Radicado MT No.: 20161100192801

ASUNTO: Respuesta Citación a debate de Control Político Comisión Sexta Constitucional Permanente. Proposición 25/16 Contrato de Concesión No. 004 de 2014 – Cartagena Barranquilla y Circunvalar de la Prosperidad.

De manera atenta, el Ministerio de Transporte da respuesta a la solicitud del asunto relacionada con Contrato de Concesión No. 004 de 2014 – Cartagena Barranquilla y Circunvalar de la Prosperidad, de la siguiente forma:

Ilustración 1. Sistema constructivo viaducto

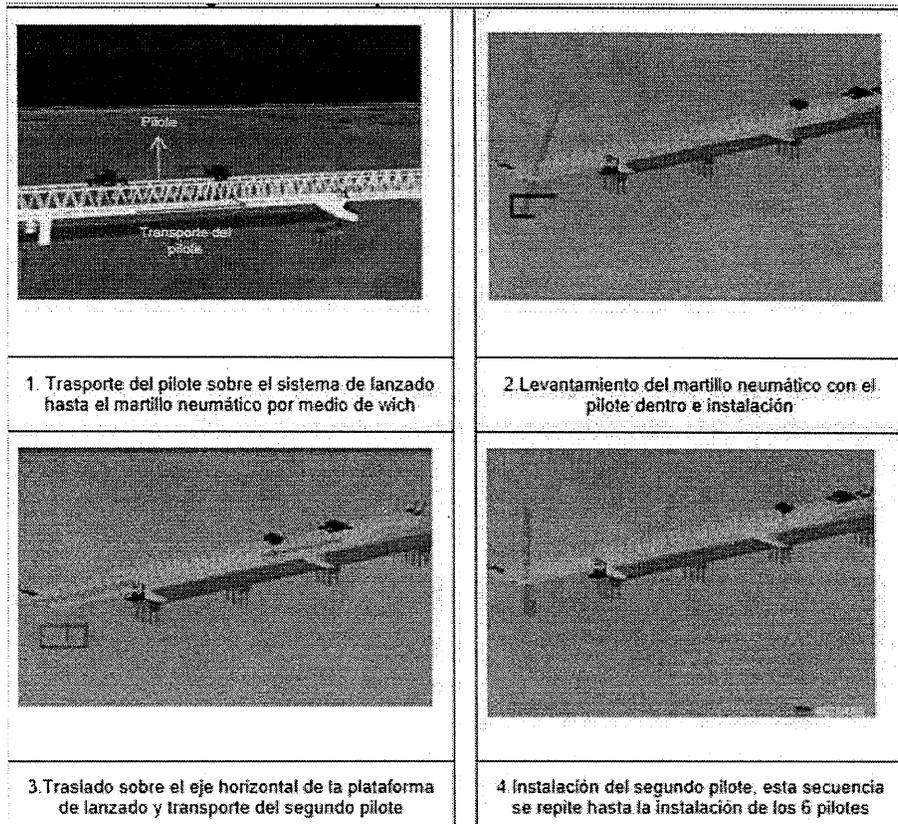
c. Preservación de la zona de manglares y ciénaga durante la construcción.

Este sistema se basa en la utilización del "top-down"- "método de construcción de arriba hacia abajo"; de todos los elementos (pilotes, vigas cabezal, vigas y sistema para fundida de losa), los cuales son prefabricados en el complejo de producción, ubicado en un lote cercano al desarrollo urbano serena del mar sentido Cartagena-Barranquilla.

Las vigas cabezales se alinean para realizar el postensado y finalmente, realizar las actividades de hormigón in situ, tales como diafragmas finales y placa del viaducto. De acuerdo a este sistema constructivo propuesto la afectación sobre el manglar de la ciénaga de la virgen se reduce a 1,67 Hectáreas, las cuales están aprobadas por la licencia 1290 de 2015. Las actividades de pilotaje se llevarán desde arriba sin intervenir constructivamente o con la operación de maquinaria en la Ciénaga, minimizando de este modo las afectaciones sobre el ecosistema cenagoso y la vegetación de manglar asociada a este.

Ilustración 6. Intersección Caracolí

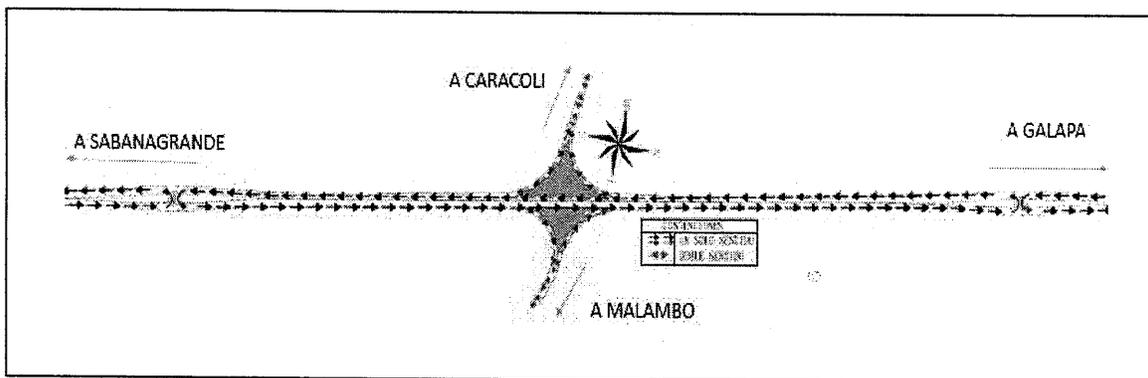
4. Sírvase informar sobre las medidas a implementar en el cruce con la Ruta 25AT11-1 (Vía Malambo-Caracolí-Cordialidad).

En relación con las medidas para implementar en el cruce con la ruta 25AT11-1, se informa que las condiciones estaban previstas desde la estructuración, con una solución vial a nivel tipo diamante complementada con retornos y ubicada en el K8+000, la cual permite la conexión de los flujos vehiculares para cada uno de los posibles orígenes y destinos tal como se presenta en la siguiente figura.

De acuerdo a lo anterior, dicha intersección se diseñó con base en los resultados arrojados por el Estudio de Tránsito, y de acuerdo con la no objeción dada a los diseños geométricos por parte de la Interventoría del Proyecto, cumpliendo así con las especificaciones requeridas en el Contrato.

Ilustración 8. Intersección de la Cordialidad
Fuente: Diseño Geométrico presentado por el Concesionario

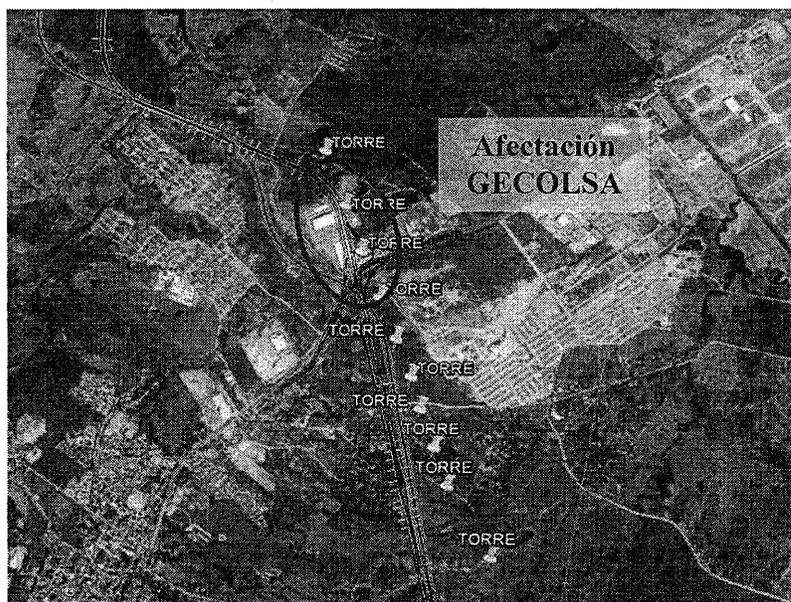
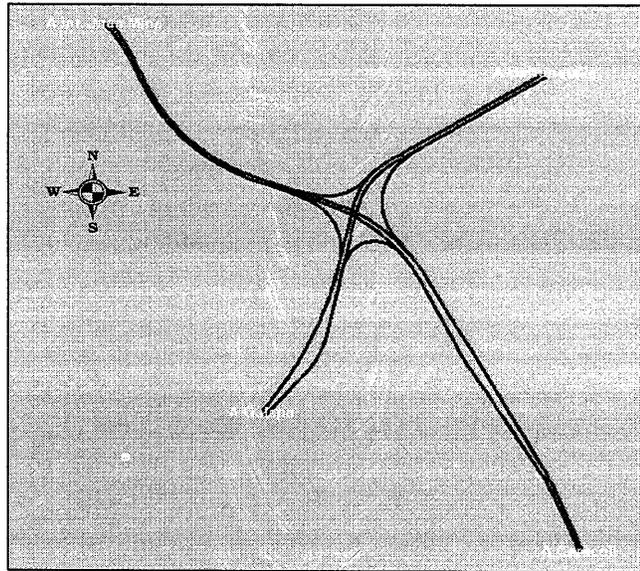
5. Sírvase informar sobre las medidas a implementar en el cruce con la Ruta 90 (Vía Cordialidad), teniendo en cuenta que esta es una vía nacional.

En lo referente a las medidas a implementa en el cruce con la Ruta 90, se precisa que las condiciones que estaban previstas desde la estructuración para la intersección de la cordialidad K17+000, no tenían en cuenta el complejo industrial (GECOLSA), dado que éste no se encontraba construido en su momento

Teniendo en cuenta el contrato de Concesión, y solucionando los problemas de afectación predial y de redes, la Concesión ajustó el trazado geométrico. De acuerdo

al estudio de transporte realizado por el Concesionario, se debe construir una intersección a desnivel tipo diamante complementada por retornos y de manera perpendicular a la vía existente, ajustándose al área disponible y sin ningún tipo de interferencia, la cual permite la conexión de los flujos vehiculares para cada uno de los posibles orígenes y destinos tal como se presenta en la siguiente figura.

Dado a que la vía de la Cordialidad es una vía nacional existente, se proyecta una intersección a desnivel, donde la circunvalar de la Prosperidad se eleva, evitando la afectación de la vía existente.

Finalmente se informa que, esta intersección se diseñó con base en los resultados de análisis de capacidad y niveles de servicio arrojados por el Estudio de Tránsito, y de acuerdo con la no objeción dada a los diseños geométricos por parte de la Interventoría del Proyecto, cumpliendo con las especificaciones requeridas en el Contrato y con las necesidades del proyecto de Concesión, indicando que toda la infraestructura diseñada operará en condiciones aceptables durante todo el periodo de operación (2018-2038).

Ilustración 8. Intersección Vía al Mar

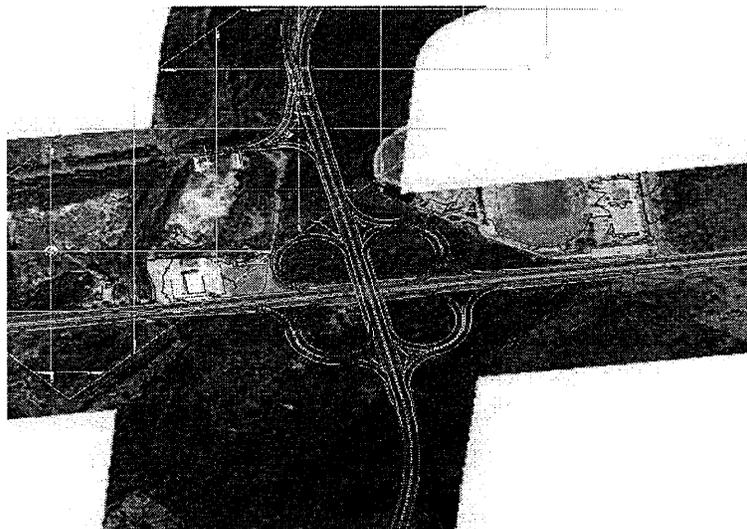
6. Sírvase informar las medidas a implementar sobre el cruce con la vía Juan Mina-Los Pocitos y el cruce con la Vía al Mar.

Con respecto al cruce con la Vía al Mar, esta intersección está propuesta a desnivel de acuerdo con las exigencias del Contrato de Concesión, y su acceso a la Vía al Mar fue replanteado por inconvenientes de tipo predial que afectarían el funcionamiento de una EDS que se encuentra en servicio, y en ese sentido, se propuso por la Cra 51B para salir a empalmar con la Vía al Mar en un punto más hacia el Norte.

Sin embargo, ante la inquietud planteada para el tráfico de camiones, es pertinente recordar que el tráfico pesado está restringido por la Vía al Mar, por lo tanto, este tipo de vehículos deberán continuar su recorrido por la Circunvalar de la Prosperidad, y dirigirse a Cartagena por la Vía de la Cordialidad.

Ilustración 9. Cra 51B – Corredor Universitario

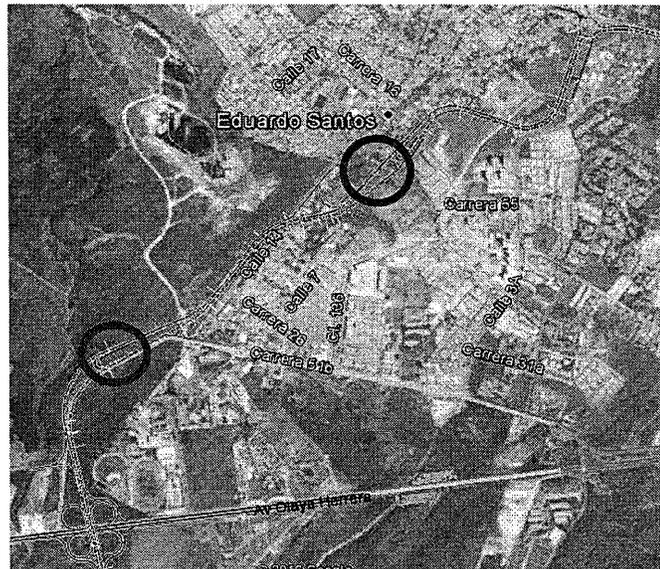
7. Sírvase informar las medidas a implementar sobre el cruce con Corredor Universitario teniendo en cuenta que esta es una vía de gran importancia para el municipio de Puerto Colombia y el Distrito de Barranquilla que presenta altos volúmenes de tráfico.

En la actualidad se está revisando una propuesta presentada por el Concesionario a fin de solucionar el entrecruzamiento vehicular de la zona.

La propuesta planteada es generar tres retornos entre la Vía al Mar y la glorieta La Playa, dando solución no solo a este cruce sino a todas las conexiones del sector, cumpliendo con las especificaciones requeridas en el Contrato y con las necesidades del proyecto de Concesión. Se destaca que el diseño de la Concesión no utiliza la vía de la calle 14 como calzada derecha, proyectándose en el diseño como una calzada de servicio, tal como se muestra a continuación:

Ilustración 11. Glorieta La Playa

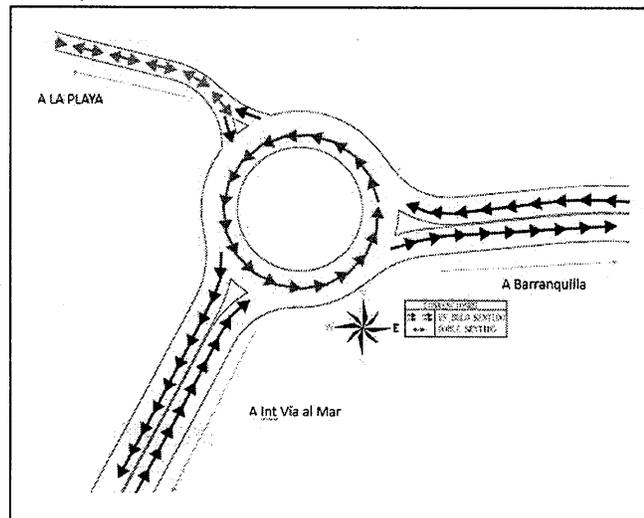
9. Sírvase informar las medidas a implementar sobre la glorieta propuesta en La Playa en el cruce de la Ruta 90AT08-3 –Vía Cruce Ruta 90AT08-2 (La Playa de Mallorquín)- Barranquilla (Avenida Circunvalar – Las Flores) teniendo en cuenta el alto flujo de vehículos pesados y automóviles que circulan por ahí.

Para informar sobre las medidas a implementar sobre la glorieta propuesta,⁵ la Concesión Costera, diseñó la glorieta del sector de la playa conforme a las recomendaciones del Manual de Diseño de Carreteras INVIAS 2008, en donde se tuvieron en cuenta el cumplimiento de las longitudes de entrecruzamiento, radios y ángulos de entrada y salida, como se muestra en la ilustración anexa.
